Prüfbericht-Nr: 2487-1/20
Index

Prüfbericht

Brandschutzkonzept

Gebäude 001, Radsatzwerkstatt, DB Fahrzeuginstandhaltungswerk Kassel

Prüfbericht Nr.: 2487-1/20

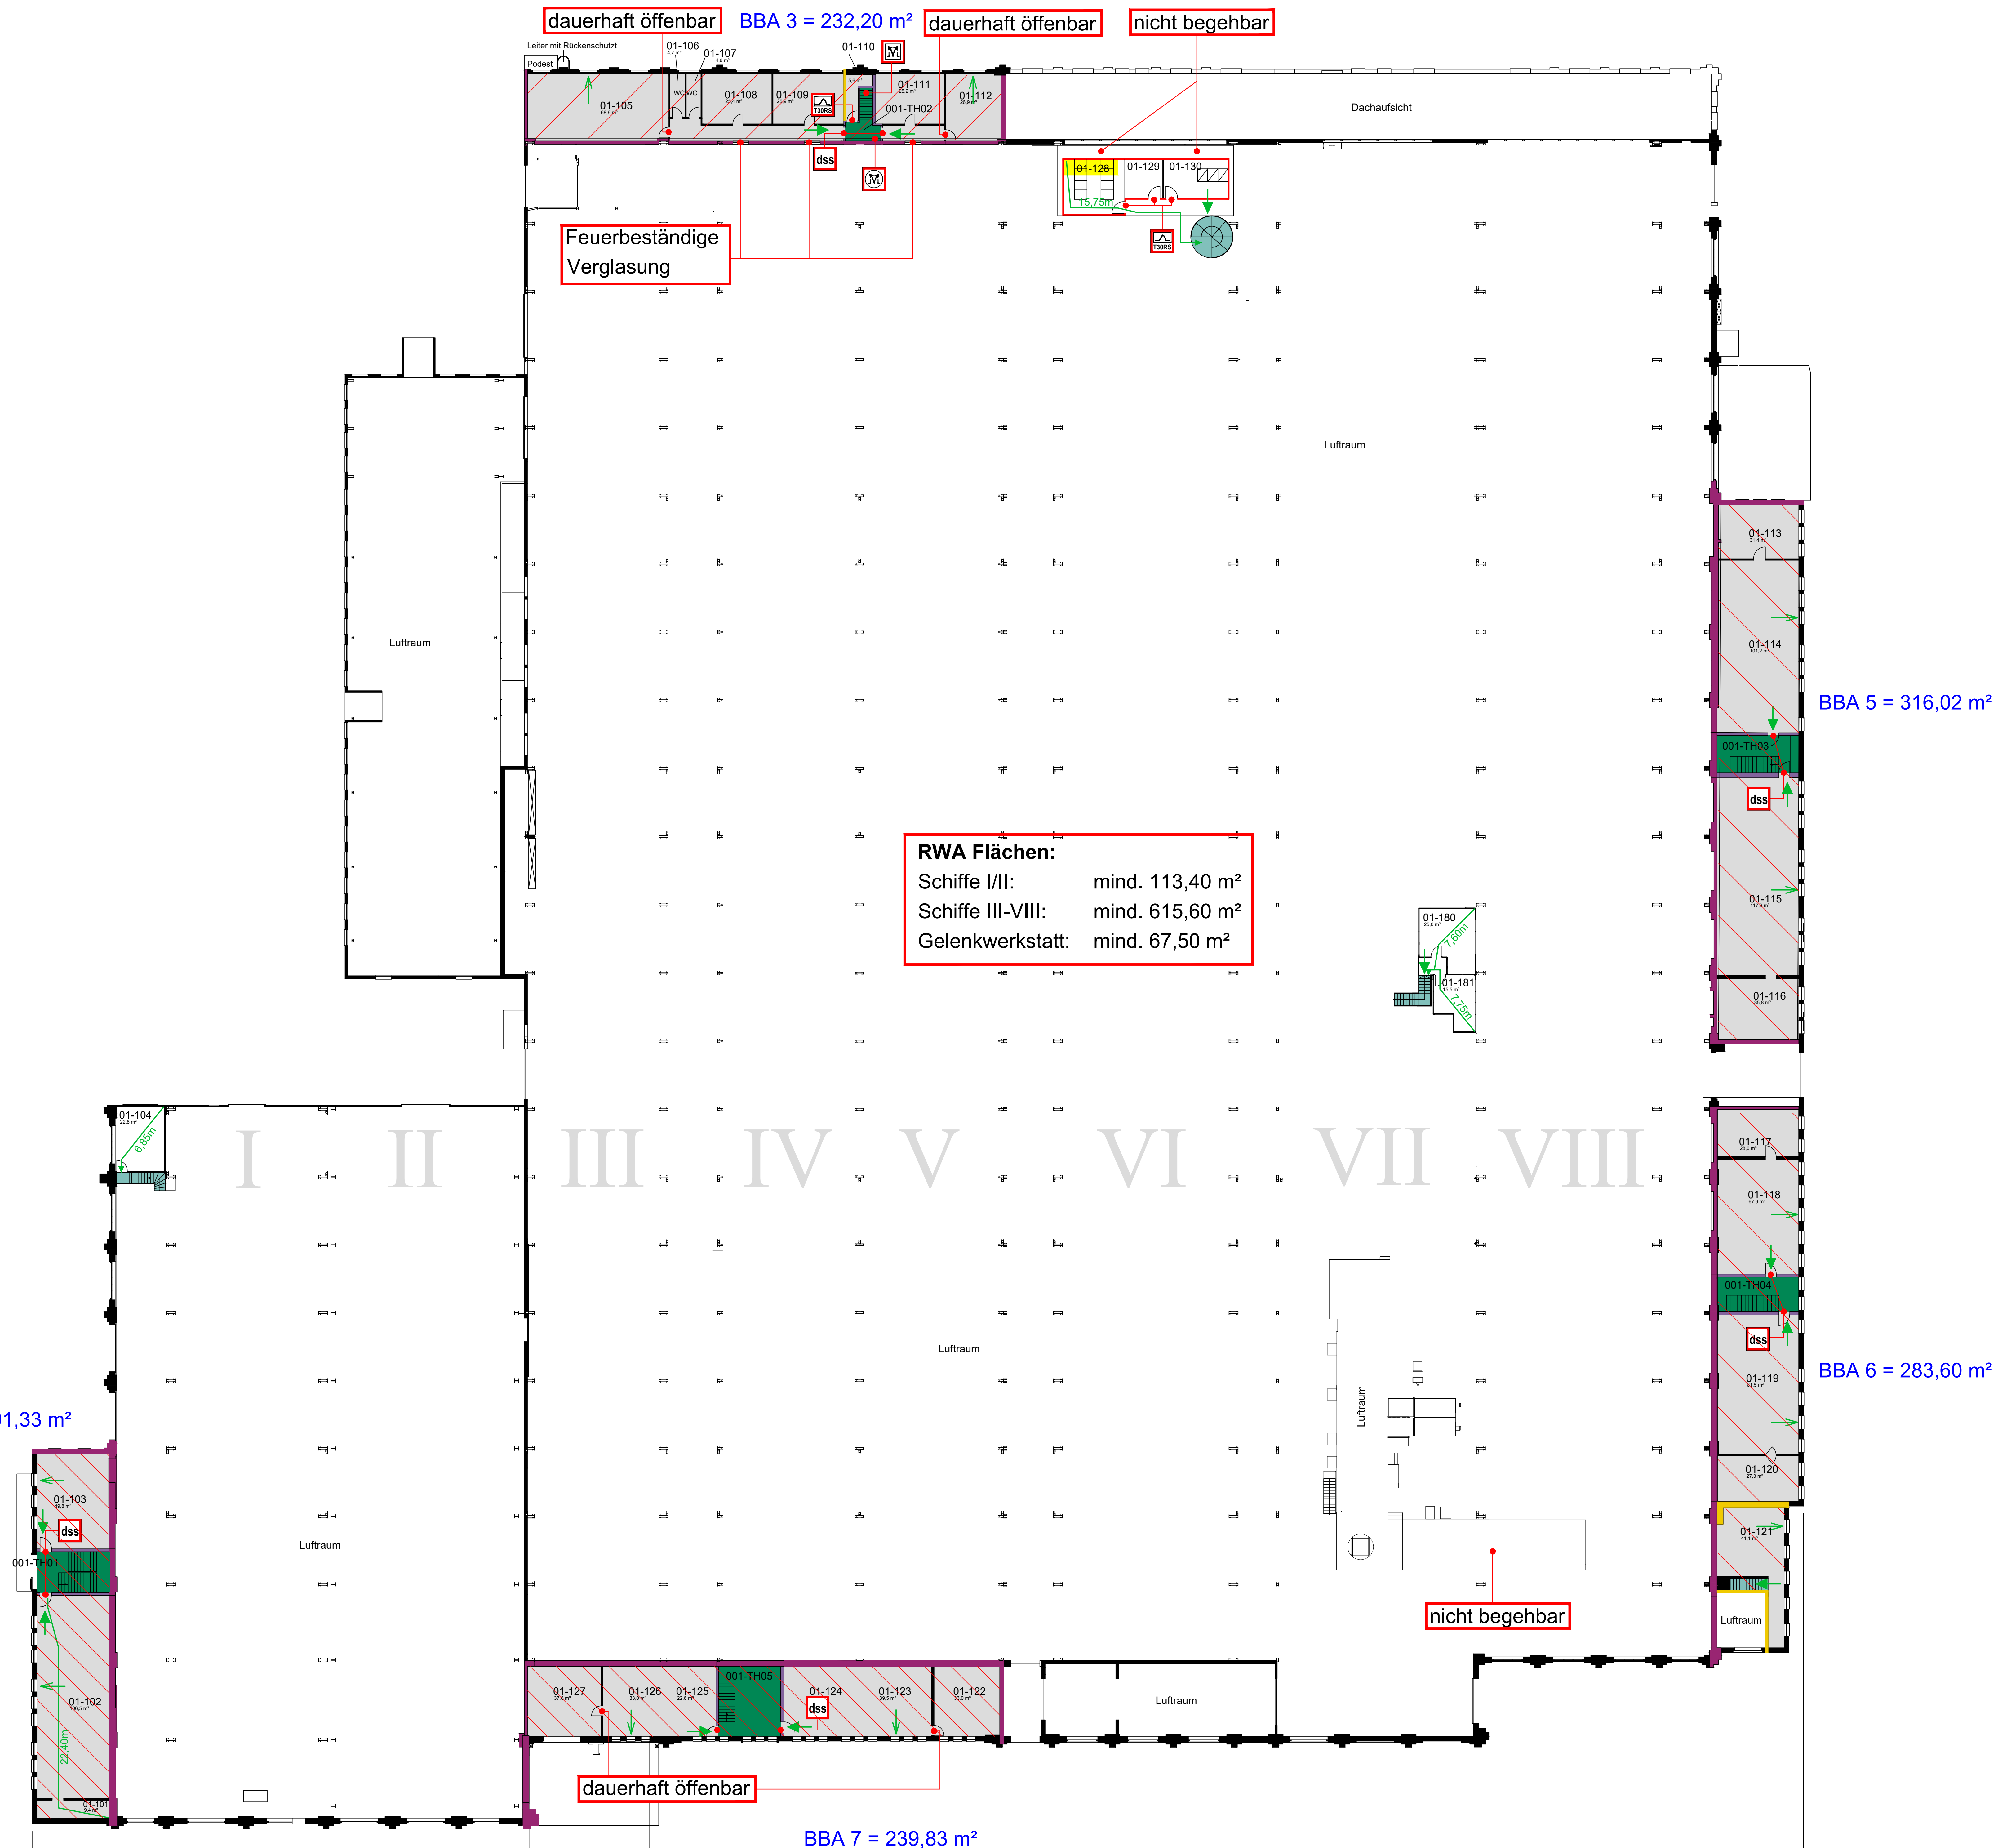
In bautechnischer Hinsicht geprüft

Prüfnummer des Prüfverzeichnisses: 515124
